Opel Agila, ano de fabrico 2001-2003 com motores Z10XE | Z12XE

Motor não tem potência e emite ruído de sacudidas

Fig. 1

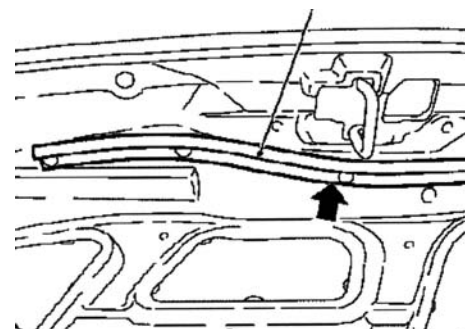
Se surgirem queixas relativamente aos defeitos referidos, uma possível causa poderá ser um medidor de massa de ar danificado. Adicionalmente, é memorizado o código de avaria P0170 (Avaria preparação de mistura). Água pulverizada é aspirada através do sistema de aspiração e destrói a membrana do sensor do medidor de massa de ar. Nestas circunstâncias é necessário renovar o medidor de massa de ar e instalar uma vedação adicional por baixo do capot.

- Renovar o medidor de massa de ar.
- Separar a vedação do capot até ao terceiro clip de fixação e cortá-la (ver fig. 1).
- Fixar a nova vedação com ambos os clips de fixação no capot (ver fig. 2). Atenção à superfície colante da vedação que tem de ser pressionada continuamente contra o capot.
- Apagar a memória de avarias.
